LINEA AV/AC TORINO – VENEZIA Tratta VERONA – PADOVA

BARRIERA ANTIRUMORE DA PROGR. 36+213.43 A PROGR. 36+534.44 LATO

DX - OPERE DI FONDAZIONE

Relazione di confronto P.D. / P.E.

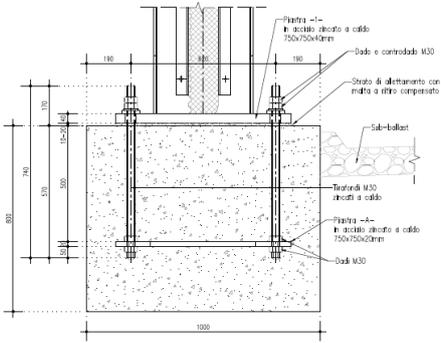
P.D.	P.E.
Classe calcestruzzo per cordolo	Nel Progetto Definitivo era previsto l'utilizzo di calcestruzzo di classe C32/40	A seguito delle analisi strutturali della sezione trasversale del cordolo, è emerso che è sufficiente l'utilizzo di calcestruzzo classe C28/35.
Sfasamento Montante - Pali	Nel Progetto Definitivo i pali erano disposti in asse ai montanti, mantenendo un passo di 3m. 	Per eliminare interferenze tra le barre di armatura dei pali e tirafondi di collegamento, si prevede uno sfasamento dei pali pari a 0.75m rispetto asse montante. 
Lunghezza pali	Nel Progetto Definitivo si prevedono pali $\Phi 800$ di lunghezze pari a 10m e 12m.	Per uniformare la tipologia di fondazione utilizzate nelle tratte adicaneti, vengono utilizzati pali $\Phi 800$ di lunghezza pari a 8m.
Armatura Pali	Nel progetto definitivo vengono previste 16 barre di armatura $\Phi 20$.	Per soddisfare le verifiche strutturali di resistenza e fessurazione si adottano 20 $\Phi 26$.

Collegamento tirafondi	<p>Si prescrivono tirafondi ammortati nello spessore del cordolo.</p>	<p>Viene inserita una piastra (sp.20mm) annegata nel cordolo alla quale i tirafondi vengono collegati attraverso l'utilizzo di dadi e controdadi.</p> <p>TIPOLOGICO TIRAFONDI M30 PER BARRIERE SU RILEVATO 1:10 (Quote in mm)</p> 
Diametro e classe Tirafondi	<p>Si prevede l'utilizzo di tirafondi M33 classe 10.9</p>	<p>A seguito dell'analisi strutturale del collegamento risulta sufficiente l'utilizzo di tirafondi M30 classe 8.8.</p>
